令05原機(サ保)107
令和6年2月20日

核燃料物質使用変更許可申請書

核燃料サイクル工学研究所共通編

プルトニウム燃料第一開発室

図2-2 他の施設へ払い出すための処理に係るフローシート

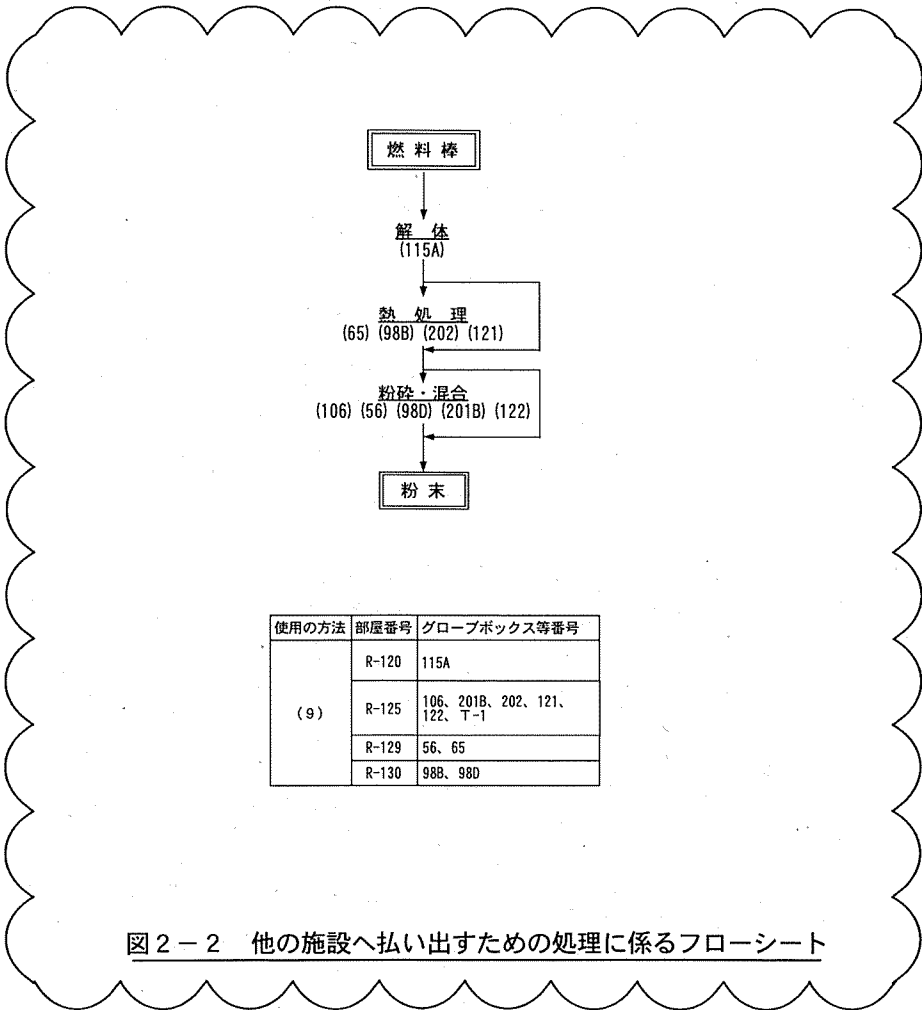
- (1) プルトニウム燃料第一開発室に保管されている燃料棒を解体し、他施設での保管に適した形態にするため、以下の変更を行う。
 - ① 使用の目的及び方法に新たに目的番号(9)を設け、使用の目的、使用の方法、部屋番号及びグローブボックス等番号を記載するとともに、関連するフロー図として本文図面 図2-2を追加する。
 - ② 使用の目的及び方法のうち、使用の方法の目的番号(共通)の部屋番号及びグローブボックス等番号に、目的番号(9)を追記する。
- (2) グローブボックス No. 201B 及びグローブボックス No. 122 に収納されている混合装置等について、本文図面 図2-1における粉碎・混合工程及びバインダ添加工程においても使用するため、当該工程に対応するグローブボックス等番号を追加する。

・燃料棒を解体し、取り出した核燃料物質について粉砕、混合等の処理を行うため。

図-1 解体・撤去対象設備設置場所及び保管場所

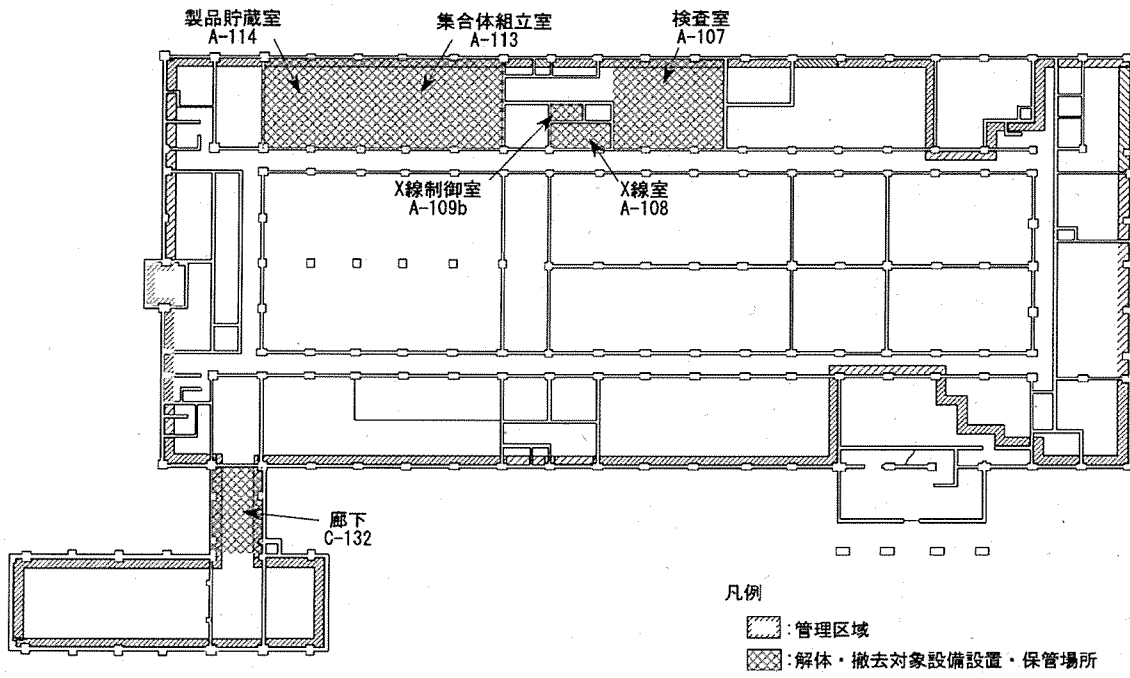
解体・撤去対象設備設置場所及び保管場所を図-1に、解体・撤去対象設備の配置図を図-2に示す。

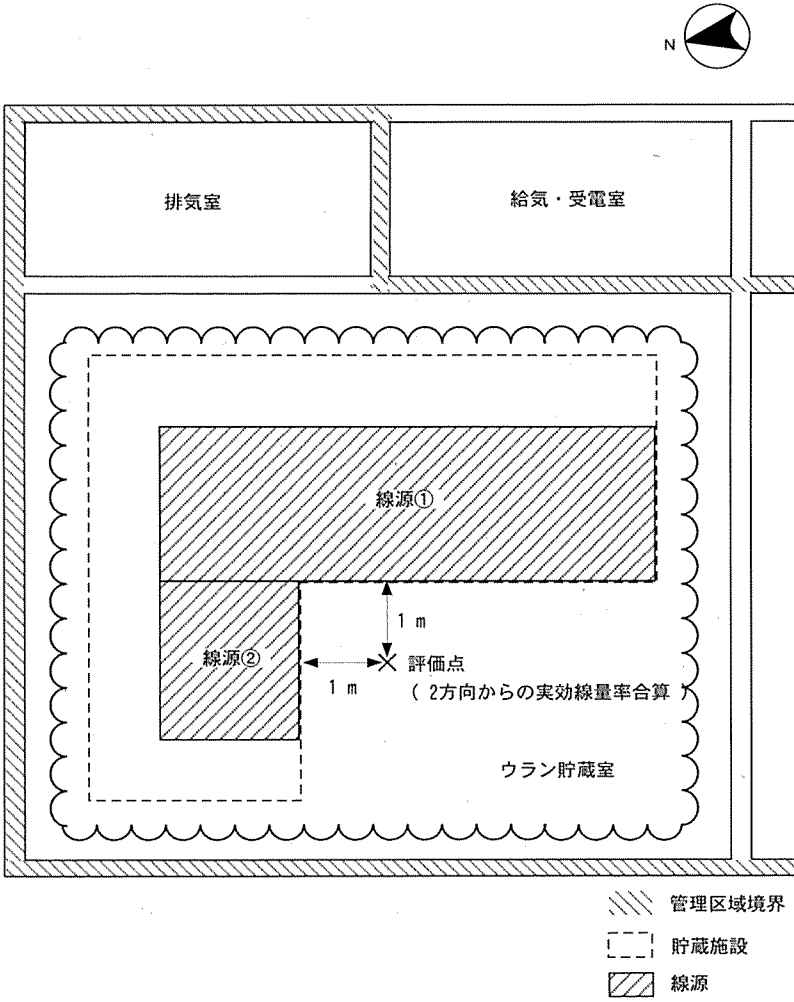
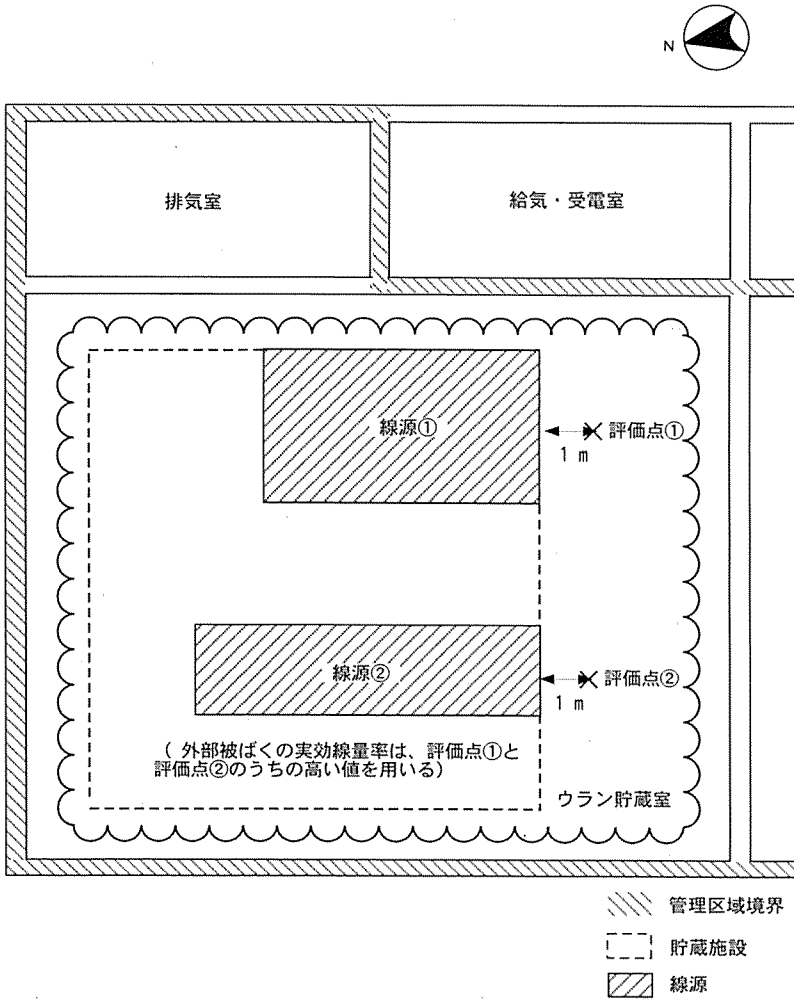
変更前	変更後	変更理由
<p style="text-align: center;">変更前</p>  <p style="text-align: center;">図7-2 第三ウラン貯蔵庫1階平面図</p> <p>(単位: ㎡)</p> <ul style="list-style-type: none">  (凡 例) : 管理区域  : 密封された核燃料物質を取り扱う使用施設  : 電動シャッター 	<p style="text-align: center;">変更後</p>  <p style="text-align: center;">図7-2 第三ウラン貯蔵庫1階平面図</p> <p>(単位: ㎡)</p> <ul style="list-style-type: none">  (凡 例) : 管理区域  : 密封された核燃料物質を取り扱う使用施設  : 電動シャッター 	<p>変更理由</p> <ul style="list-style-type: none"> ・ 集合体形状の核燃料物質を取り扱うため (密封された核燃料物質を取り扱う使用施設の位置の一部変更)

変 更 前	変 更 後	変更理由
 <p>図 2-1 外部被ばくの実効線量率に係る 線源配置及び評価点 (平面図)</p>	 <p>図 2-1 外部被ばくの実効線量率に係る 線源配置及び評価点 (平面図)</p>	<p>・集合体形状の核燃料物質を取り扱うため (評価点及び評価モデルの変更)</p>

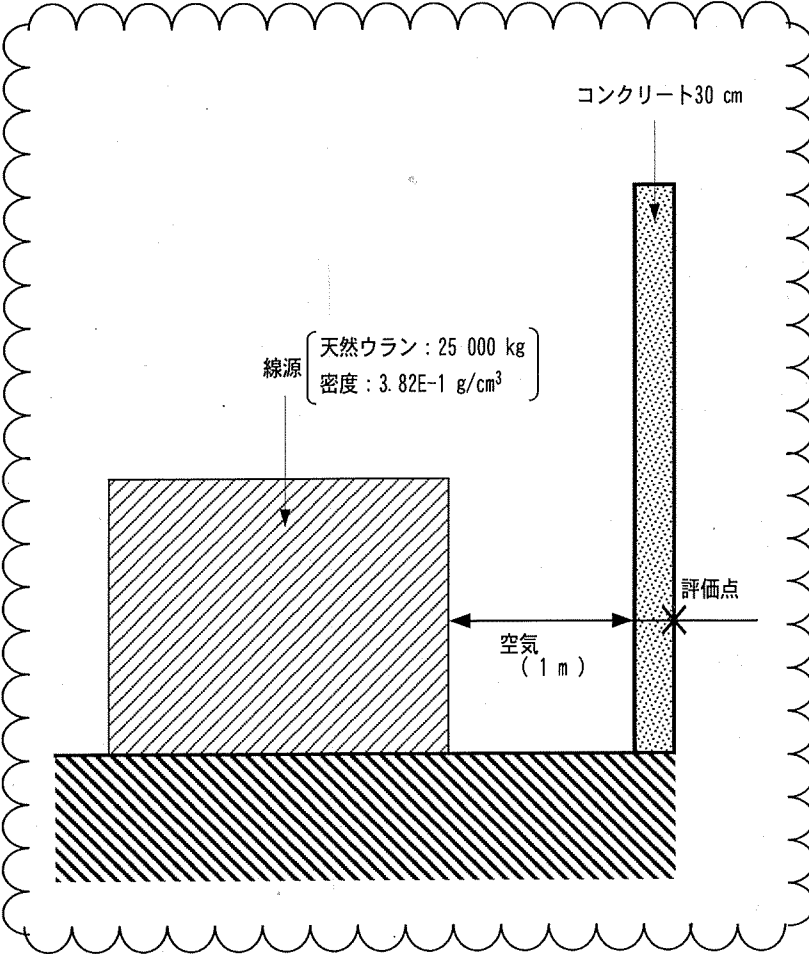
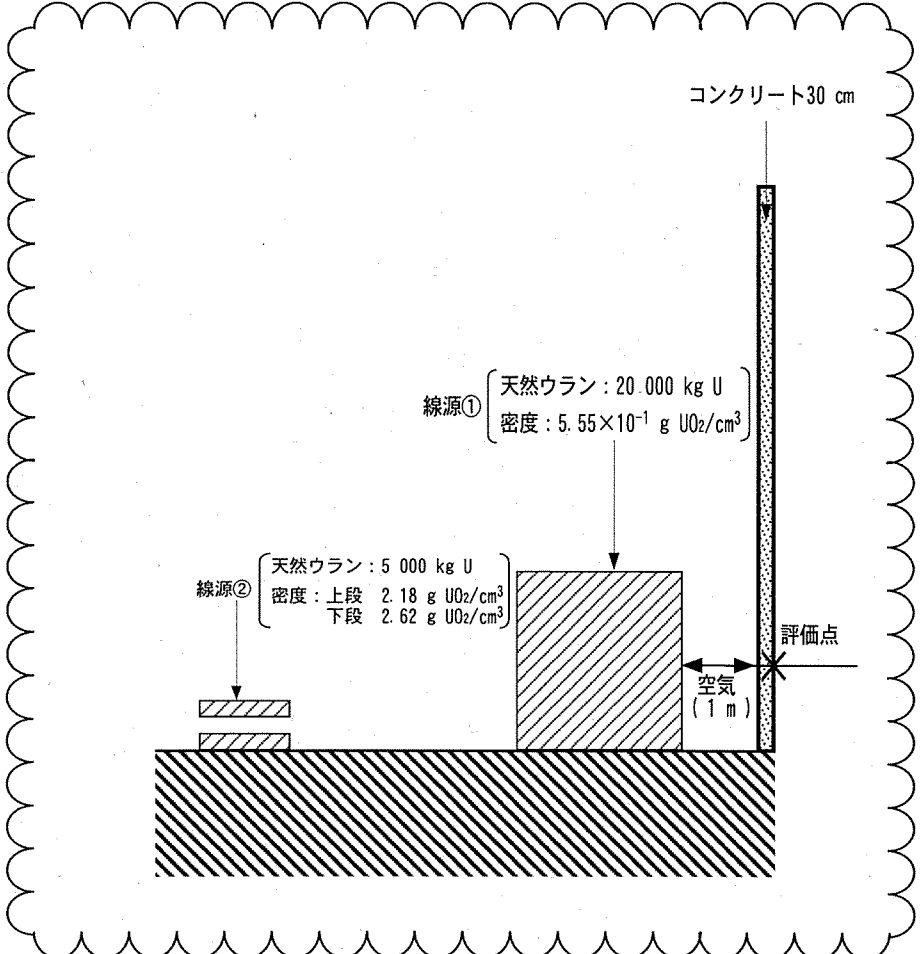
変更前	変更後	変更理由
<p>2.2 外部被ばくによる実効線量の推定</p> <p>放射線業務従事者の外部被ばくによる実効線量は、取り扱う核燃料物質の量、遮蔽条件等から実効線量率を算出し、評価点における放射線業務従事者の作業時間を考慮して求める。</p> <p>(1) 評価に用いる核燃料物質の量及び線源強度 (省略)</p> <p>(2) 実効線量率の計算方法 (省略)</p> <p>(3) 実効線量率</p> <p>前述の方法により、評価点の実効線量率を求める。</p> <p>評価点は、最大存在量の核燃料物質が貯蔵されているウラン貯蔵室とし、配置した貯蔵箱の表面から1 m離れた位置とする。また、保守的に実効線量率が最大となる線源配置を考慮し、<u>北側と東側</u>の2方向から外部放射線の影響を受けるように最大存在量の核燃料物質 (25 000 kg U) を評価点に最も近い貯蔵施設の位置の北側と東側に分散した線源配置とする。</p> <p>実効線量率の算出では、上記の線源に対して<u>保守的に2方向からの評価点の実効線量率を合算する。</u></p> <p>評価点における実効線量率の算出に用いた条件を表2-1に、外部被ばくによる実効線量率に係る線源配置及び評価点を図2-1、評価モデルを図2-2に示す。</p> <p>(4) 年間作業時間 (省略)</p>	<p>2.2 外部被ばくによる実効線量の推定</p> <p>放射線業務従事者の外部被ばくによる実効線量は、取り扱う核燃料物質の量、遮蔽条件等から実効線量率を算出し、評価点における放射線業務従事者の作業時間を考慮して求める。</p> <p>(1) 評価に用いる核燃料物質の量及び線源強度 (変更なし)</p> <p>(2) 実効線量率の計算方法 (変更なし)</p> <p>(3) 実効線量率</p> <p>前述の方法により、評価点の実効線量率を求める。</p> <p>評価点は、最大存在量の核燃料物質が貯蔵されているウラン貯蔵室とし、配置した貯蔵箱の表面から1 m離れた位置とする。また、保守的に実効線量率が最大となる線源配置を考慮し、<u>西側の集合体貯蔵箱と東側の箱型貯蔵箱</u>の2方向から外部放射線の影響を受けるように最大存在量の核燃料物質 (集合体貯蔵箱：5 000 kg U、箱型貯蔵箱：20 000 kg U) を評価点から最も近い位置に、各々の貯蔵箱を2段積みの高さで集積した線源配置とする。</p> <p>実効線量率の算出では、上記の線源に対して<u>評価点①及び評価点②のうち、実効線量率が高い方の値を用いるものとする。</u></p> <p>評価点における実効線量率の算出に用いた条件を表2-1に、外部被ばくによる実効線量率に係る線源配置及び評価点を図2-1、評価モデルを図2-2に示す。</p> <p>(4) 年間作業時間 (変更なし)</p>	<p>・集合体形状の核燃料物質を取り扱うため (評価点及び評価モデルの変更)</p>
